## Impianto Peaker di Bertanico

<p><b>Studio Ing. Giovanni Michelsoni</b>                  via N. Piccinni, 23 - 20131 Milano                  Ordine degli Ingegneri della Provincia di Milano                  N. A14947 – Sez. : Civile e Ambientale</p>		<p>Titolo documento / document title:</p> <h3>Documentazione integrativa</h3>				
		<p>Sottotitolo documento / document subtitle:</p> <h3>Relazione di risposta alla Richiesta di Integrazioni</h3>				
1	21/03/2020	Emissione finale				
Rev.	Data emiss. / issue date	Descrizione revisione / revision description	St	Sc	Pre	Chk
		Documento n./ document n.				
		Commissa	Origine	Unità	Identificazione KKS	Discipl.
<p>Proprietà e diritti del presente documento sono riservati – la riproduzione è vietata /                  Ownership and copyright are reserved – reproduction is strictly forbidden</p>

Il presente documento raccoglie le risposte del proponente Sorgenia Power S.p.A, alla Richiesta di Integrazioni, relativa alla Procedura di VIA n. 4910 del “Progetto di centrale termoelettrica nei comuni di Bertonico e Turano Lodigiano (LO) - impianto Peaker”, presentata dalla *Commissione tecnica di verifica dell'impatto ambientale VIA – VAS* (doc

Figura 1. Localizzazione dell'Impianto in progetto e della CTE Gencogas di Cassano d'Adda.

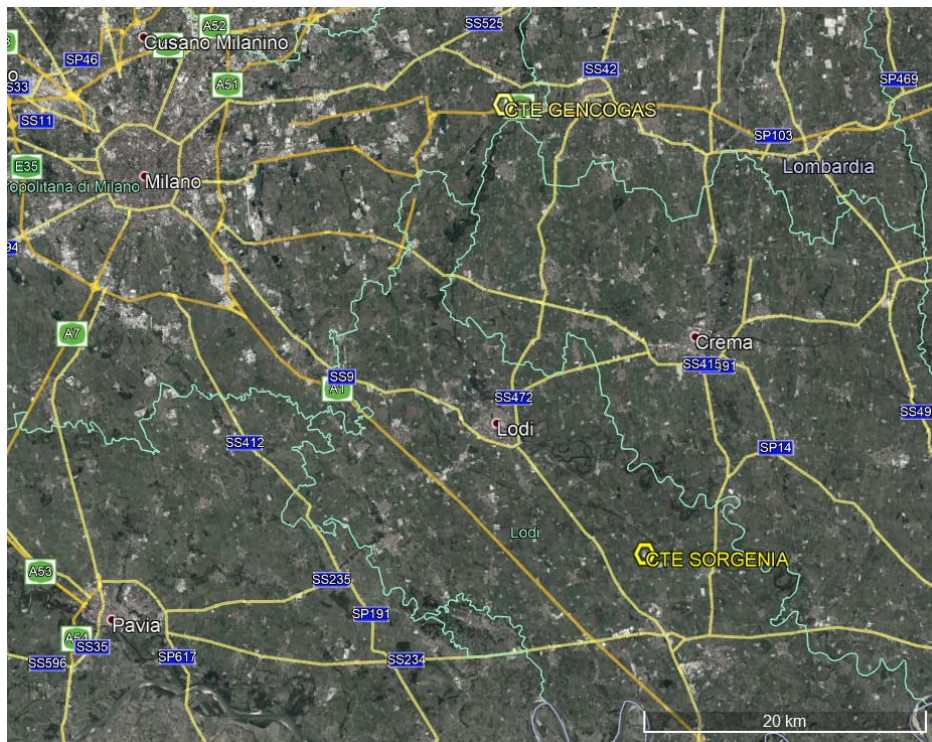
È fatto notare, in premessa, che negli ultimi mesi del 2019, a seguito dell'emanazione del Decreto Ministeriale del 28 giugno 2019 (sulla disciplina del sistema di remunerazione della disponibilità di capacità produttiva: cosiddetto *Capacity market*) sono state sottoposte a valutazione varie CTE, alcune delle quali in Pianura Padana, area già compromessa dal punto di vista dell'inquinamento atmosferico, con potenziale effetto di ulteriore peggioramento della qualità dell'aria a causa delle emissioni di ammoniaca e di ossidi di azoto e per la formazione di particolato secondario. È fatto notare inoltre che l'impianto proposto è vicino all'analogo Cassano Gencogas A2A. Si auspica adeguata pianificazione del fabbisogno di tali impianti ai fini di una ragionata distribuzione sul territorio.

Si osserva in merito che l'Impianto Peaker in progetto è localizzato a ca. 33 km di distanza a S-SE rispetto alla CTE Gencogas in progetto e che le mappe di ricaduta al suolo dei due impianti interessano ambiti territoriali circoscritti e ben differenziati (Bassa Lodigiana nel caso dell'Impianto Sorgenia Power; Est Milano nel caso dell'impianto Gencogas) come verificabile dalla documentazione allegata alle due istanze; si esclude pertanto un effetto cumulativo degli impatti sulla componente atmosfera.

I valori massimi di ricaduta dei due impianti, valutati considerando il funzionamento continuativo degli stessi per 8760 ore/anno alla massima capacità produttiva, risultano trascurabili rispetto ai limiti di legge e alle concentrazioni di background. La valutazione effettuata è inoltre da considerare in entrambi i casi ampiamente cautelativa poiché il funzionamento prevedibile degli impianti in progetto, destinati alla copertura dei periodi di fabbisogno di picco della rete elettrica, risulterà limitato a poche centinaia di ore anno.
